ILUSTRÍSSIMO SENHOR PREGOEIRO DO MUNICÍPIO DE ANTONIO PRADO DE MINAS
ESTADO DE MINAS GERAIS.

PREGÃO ELETRÔNICO N.º 0001/2024.

O presente edital já transcrito neste, sob objeto licitado **“a aquisição de veículo tipo pick up zero KM, cabine simples, com tração 4x4, com adaptação para ambulância de remoção simples,”** em seu termo de referência traz a seguinte exigência.

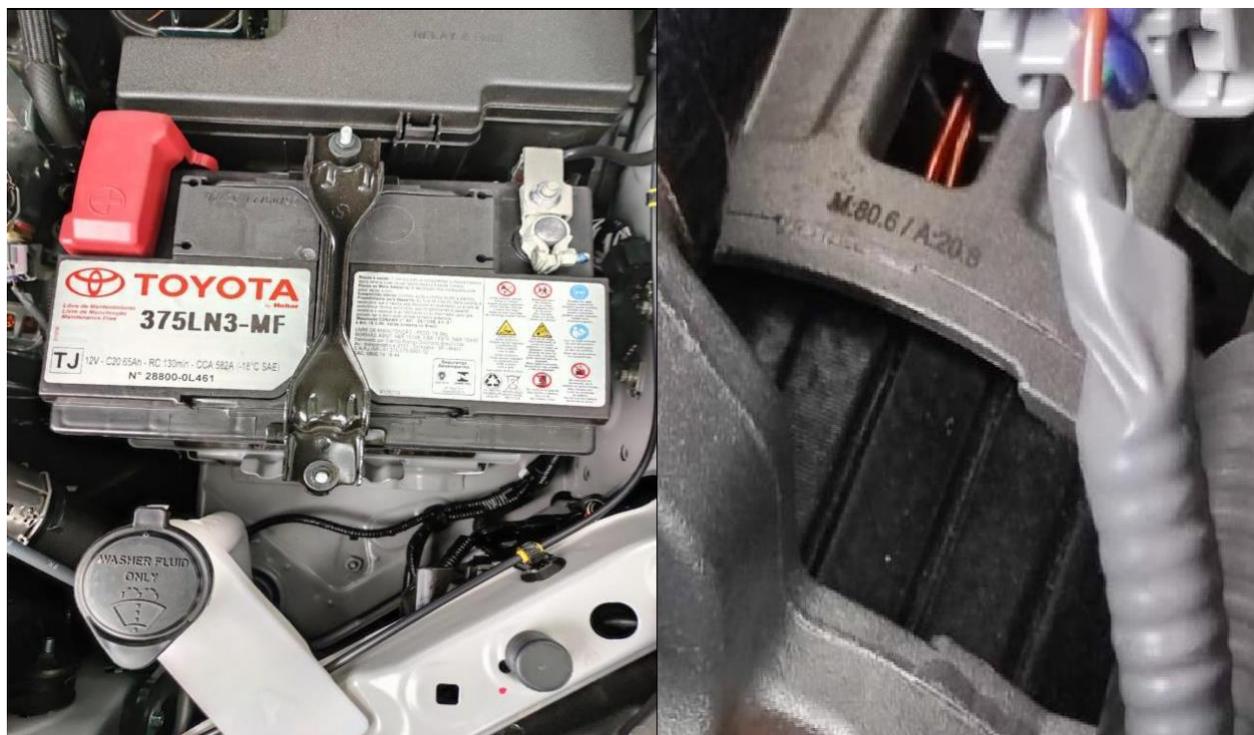
Podemos citar um modelo de veículo 4x4, que contém o mesmo desempenho, da marca exclusiva solicitada pelo edital que possui o alternador de 80 A. Como pode observar nas fotos o Alternador da Camionete Toyota Hilux é de 80 A.

Como pode observar nas imagens o veículo modelo Hilux possui o alternador de **80A**, ao fazer tal retificação aumentará as possibilidades de várias marcas participar do certame, além de poder entregar o veículo dentro do prazo estipulado para entrega do veículo, não sendo possível com o veículo marca Chevrolet modelo S-10 que é o único que possui o alternador de 120 A, que se encontra em falta no mercado.

- *“implementado com baú de alumínio **OU PRFV** adaptado com portas traseiras”.*
- *“Independente da potência necessária do alternador, não serão admitidos alternadores menores que **80 A**”.*
